Dodatek č. 1 ke smlouvě o dílo č. OR/24/20397

**„Zámek Pardubice – vybudování reprezentativního sálu a foyer se
zázemím pro společenský trakt zámeckého paláce“**

P23V00000232

Změnový list (ZL)		Číslo:	ZL_001
		Stejnopis č.:	
"Zámek Pardubice – vybudování reprezentativního sálu a foyer se zázemím pro společenský trakt zámeckého paláce"			
Smlouva o dílo:	č. OR/24/20397, systémové číslo P23V00000232		
Název ZL:	Provedení „ochrany typ 1“ namísto „ochrany typ 2“		
Kategorie ZL:	Dodatečná nezbytná změna závazků ve smyslu § 222 odst. 6 ZZZVZ		
Důvod a popis ZL:	Tento změnový list zpracovává změnu v zadávací dokumentaci. Konkrétně se jedná o změnu typu ochrany nástěných maleb. Závazným stanoviskem dotčeného orgánu ve věci vyjádření k č.j KrÚ – 55442/2023 OKSCR OKPP ze dne 28. 06. 2023 je požadováno dle bodu č. 3 "Během provádění prací musí být nad rámec předepsaný projektovou dokumentací zajištěna ochrana následujících pískovcových prvků v areálu národní kulturní památky (dále jen NKP). Vstupní portál do budovy zámku, kamenné figurálně zdobené zábradlí mostu do zámku, anděliček s vročením na nároží řízalitu zámku, kamenná ostění průjezdu v budově č. p. 4" a bodu č. 9 "Nad rámec projekt

Příloha P1

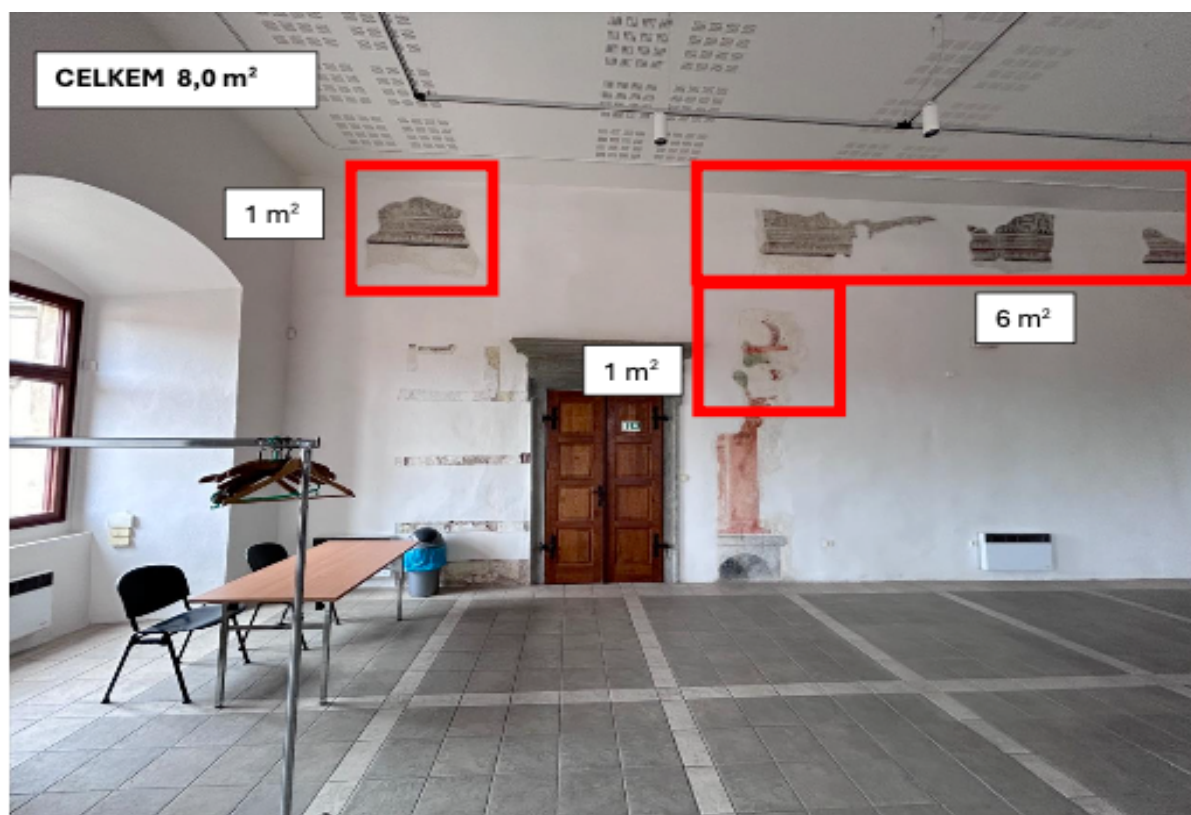
Technické řešení ZL:	Změny typu ochrany nástěných maleb		
Celková cena ZL	34 940,92 Kč	přípočet	34 940,92 Kč
		odpočet	- Kč
Přílohy ZL:	Rozpočet ZL Grafické přílohy		
Dopad ZL:	na Harmonogram: na Dobu pro dokončení: na Stavební povolení:		
Poznámka			
ZL předkládá:	OHLA ŽS, a.s.		podpis:
	dne:		
Vyjádření projektanta Objednatele:	souhlasí / nesouhlasí		podpis:
	dne:		
Vyjádření TDI:	souhlasí / nesouhlasí		podpis:
	dne:		
Vyjádření Objednatele:	souhlasí / nesouhlasí		podpis:
	dne:
